ORD.: N° 255

MAT.: Informa y responde favorablemente. Aplicación del  
art. 55 de la LGUC. Presentación realizada por  
CODELCO para la construcción de "Construcción de  
Plataforma N°14" del proyecto Mina Chuquicamata  
Subterránea.

Antofagasta, **27 FEB 2019**

Figura 1: Elaboración propia DDUI, en base a coordenadas presentadas en expediente.

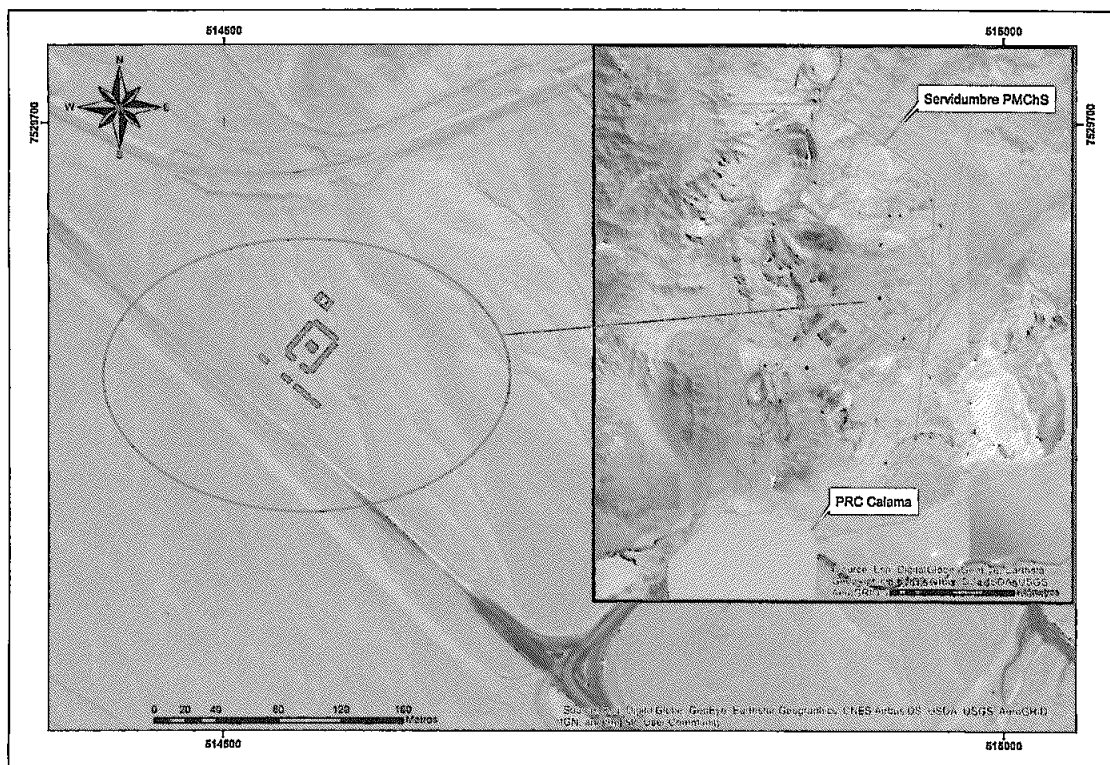
1.- Revisados los antecedentes de la solicitud y en conformidad a las coordenadas declaradas por la solicitante materia del presente documento, se confirma que el proyecto anteriormente descrito, se emplaza en área rural, respaldado además por Certificado de Informaciones Previas N°352/16 de fecha 23.05.2016 emitido por la DOM de Calama. Por lo tanto, las edificaciones proyectadas, se encuentran afectas al cumplimiento de las disposiciones del artículo 55 de la LGUC.
